# Изменение № 1 к СП 316.1325800.2017 «Терминалы контейнерные. Правила проектирования»

Утверждено и введено в действие приказом Министерства строительства и жилищнокоммунального хозяйства Российской Федерации (Минстрой России) от 25 ноября 2019 г. № 727/пр

Дата введения — 2020—05—26

Рисунок 1а — Схемы основных компоновок железнодорожно-автомобильных КТ: тупиковая поперечная (a); тупиковая продольная (б); проходная продольная (в); проходная поперечная (a)».

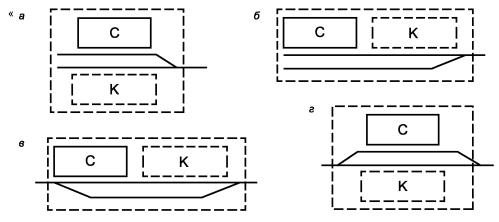
Пункт 7.1.22. Дополнить рисунком 1а в следующей редакции:

С — крытые склады; К — контейнерные площадки

Рисунок 4 — Схема поперечного заезда автомобилей».

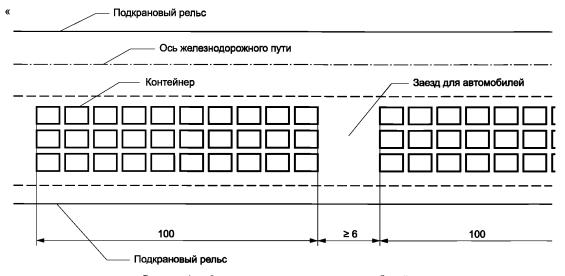
Рисунок 4. Изложить в новой редакции:

- «7.3.7 Площадь штабеля контейнеров ограничивается 300 м<sup>2</sup>. При этом противопожарные проезды проектируют шириной не менее 6 м.
- 7.3.8 При проектировании КП с козловыми кранами через 100 м следует устанавливать поперечные заезды для автомобилей и пожарной техники не менее 6 м. Схема поперечного заезда автомобилей представлена на рисунке 4.».
